Inbjuden projekttävling för Stora Torget, Visby

Tävlingsuppgiften var att föreslå en ny utformning av Stora Torget i Visby.

Första pris

ALLA TIDERS TORG

Solceller i taket

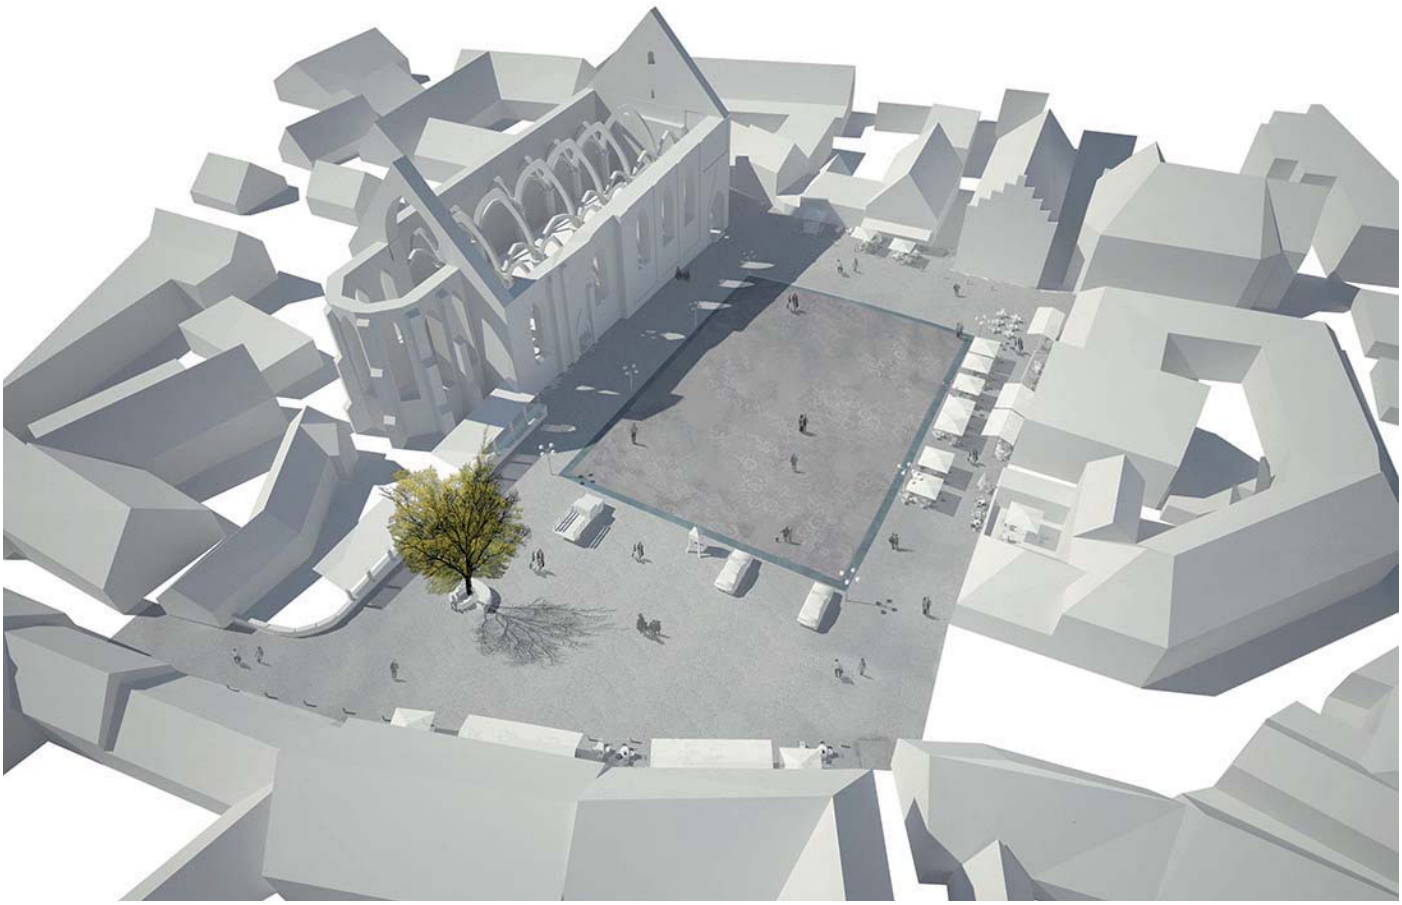
Ett frågetecken gäller det gemensamma tälttaket. Förslaget med solceller på det uppspända taket känns tveksamt och inte helt beprövat. Trots vällovliga ekologiska förtecken känns taket tungt, tekniskt komplicerat och formmässigt främmande på torget.

Belysningsplan/ referensbilder
Ljussättningens delar:

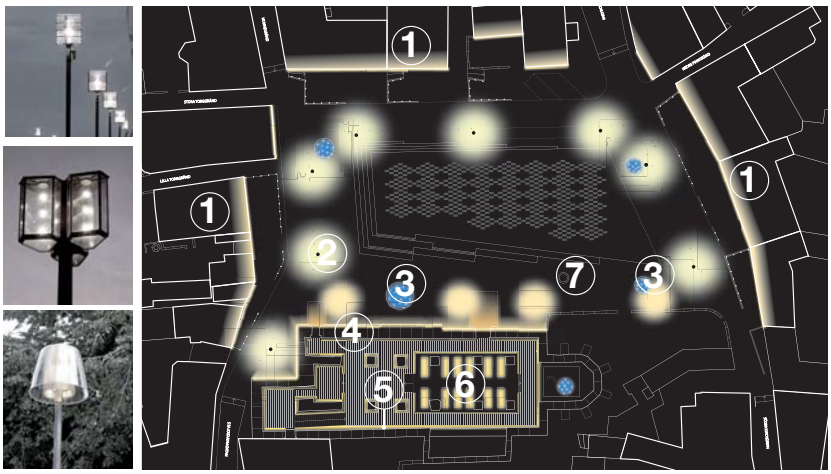
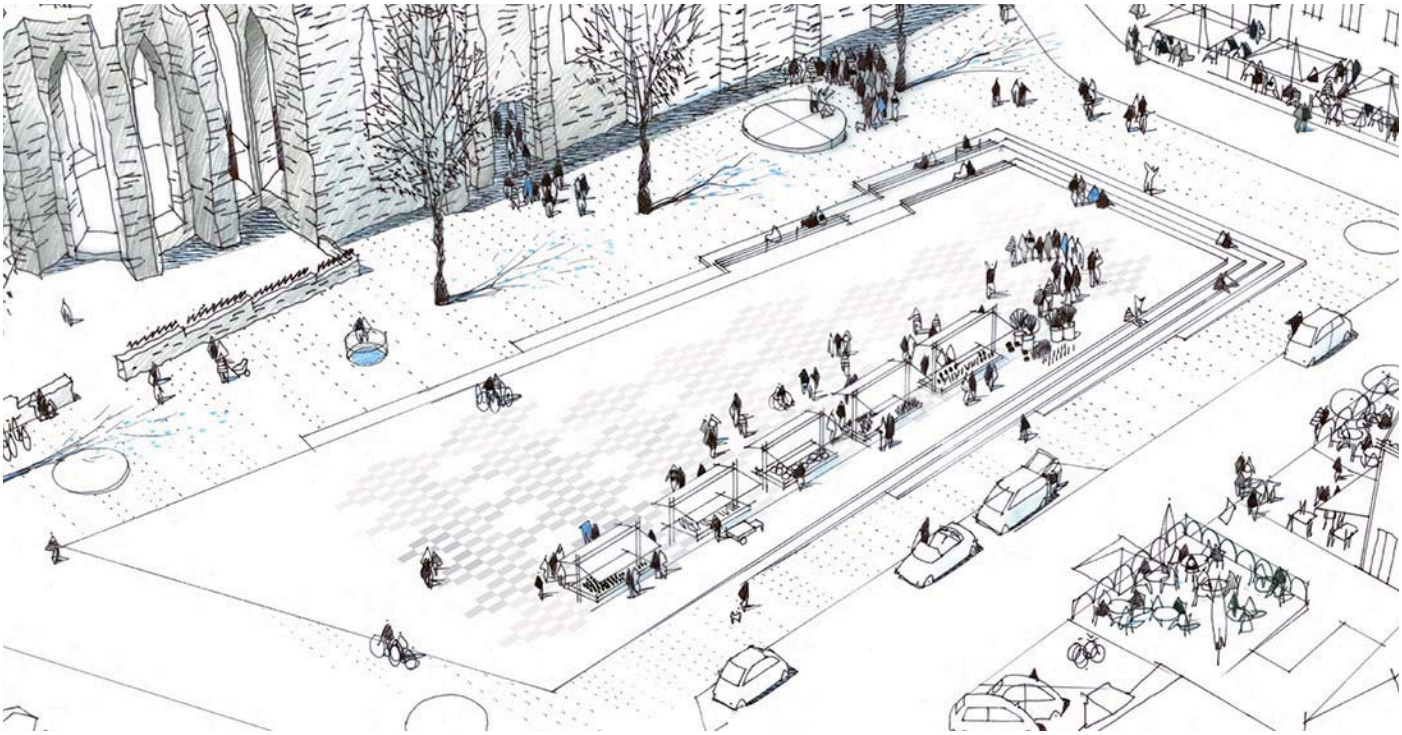
Förslaget framför bra synpunkter på hur belysningen bör ordnas utan att närmare anvisa hur syftet ska uppnås mer i detalj. Utökningen av antalet p-platser efter behovet följer inget logiskt mönster och blir därför svåröverblickbar.

Återskapad brunn

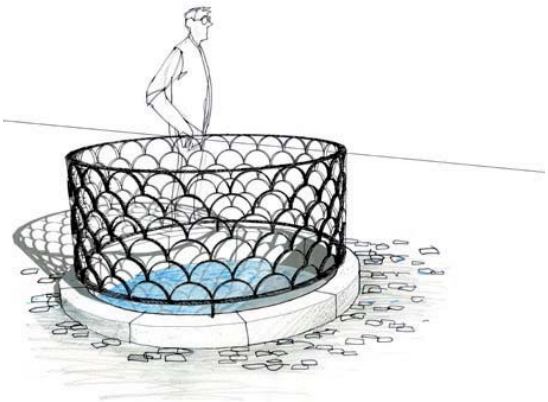
Brunnen vars återskapande är en bra idé, har inte heller fått någon formmässigt intresseväck-

ande framtoning. Sittplatserna i trappstegen vänder ryggen mot den samlade ytan i torgets mitt och det känns inte som om äldre personer med lätthet finner sig en sittplats här.
